INTEK BEM-40/120 AF

MODIFICA 120 CH PER RICETRASMETTITORI FM-548SX ED FM-544SX*

ISTRUZIONI PER IL MONTAGGIO

SCHEMA ELETTRICO

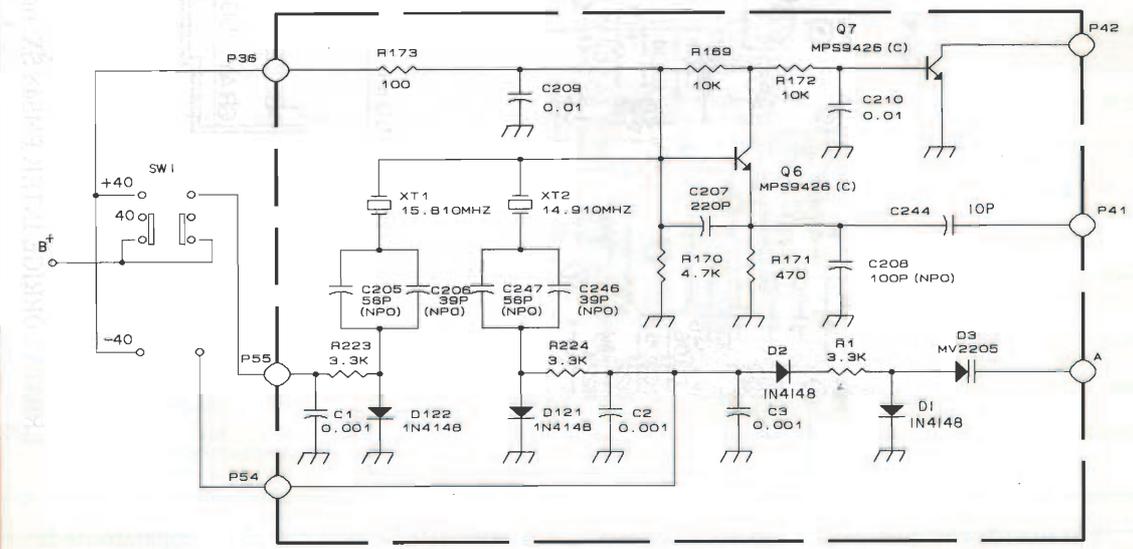
- 1 - Togliere le quattro viti sui fianchi e rimuovere il coperchio superiore.
- 2 - Fissare il supporto del deviatore e la piastrina di modifica all'interno dell'apparecchio con tre viti (3x8).
- 3 - Togliere dal circuito del ricetrasmittitore il condensatore da 24 pF C601.
- 4 - Eseguire i collegamenti.
- 5 - Verificare che l'apparecchio trasmetta su tutti i canali da -1 (26,515 MHz) a +40 (27,855 MHz). Eventualmente ritoccare leggermente L301 fino ad ottenere il funzionamento su tutta la gamma.
- 6 - Richiudere l'apparecchio badando che il comando del deviatore sporga correttamente dall'apposita sede ricavata nel coperchio superiore.

SCHEMA DI COLLEGAMENTO

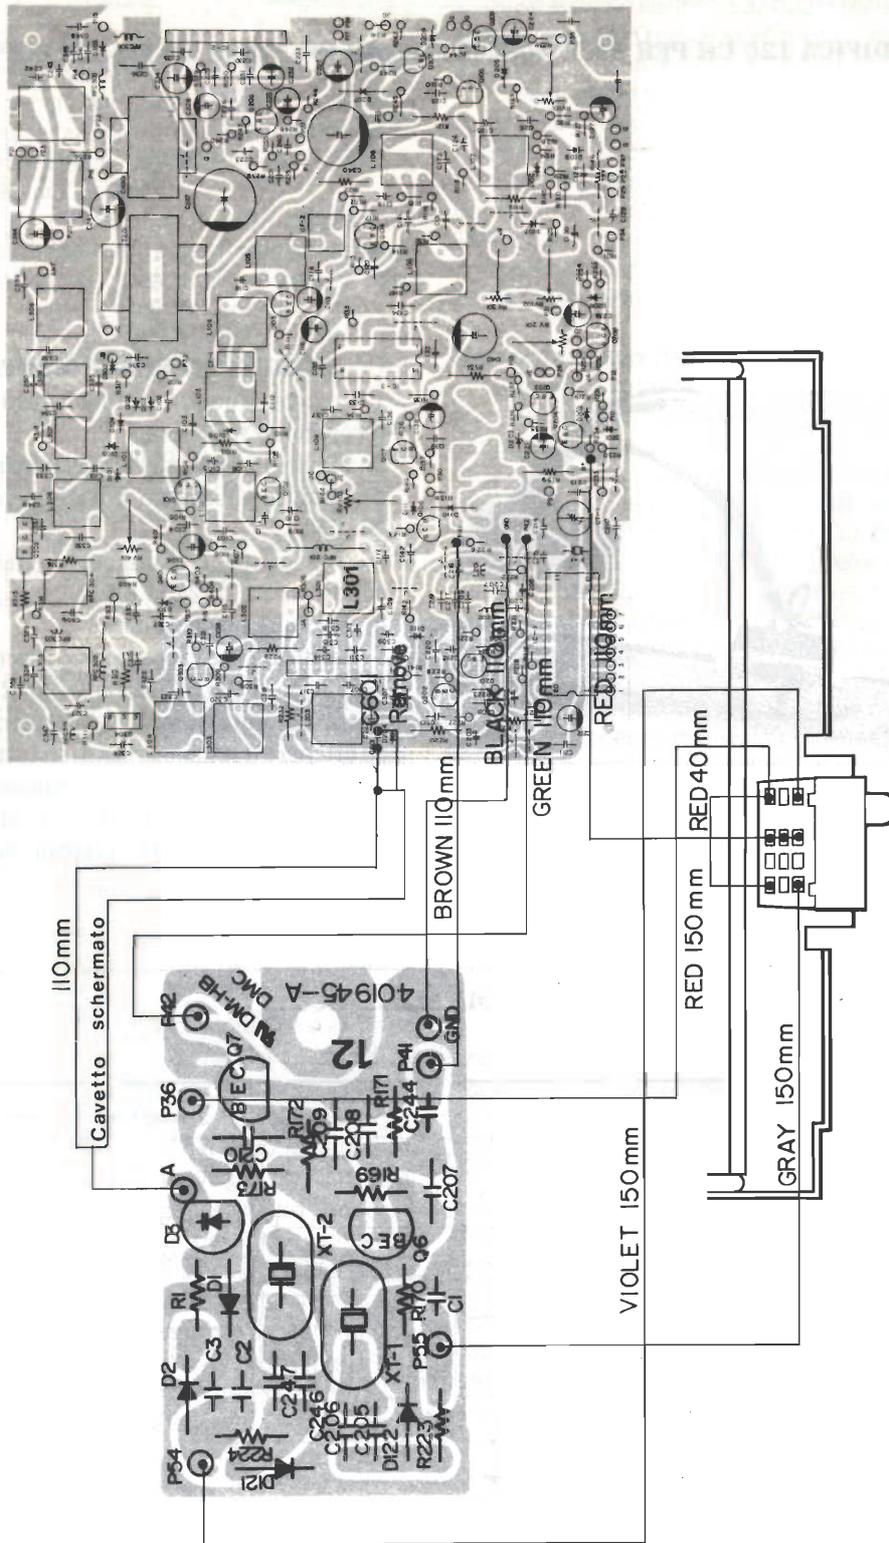
ERRATA CORRIGE INTEK FM548 SX: nelle pagine I e II cambiare con IN-01 e aggiungere riferimento alla scheda nelle pagine III e IV.
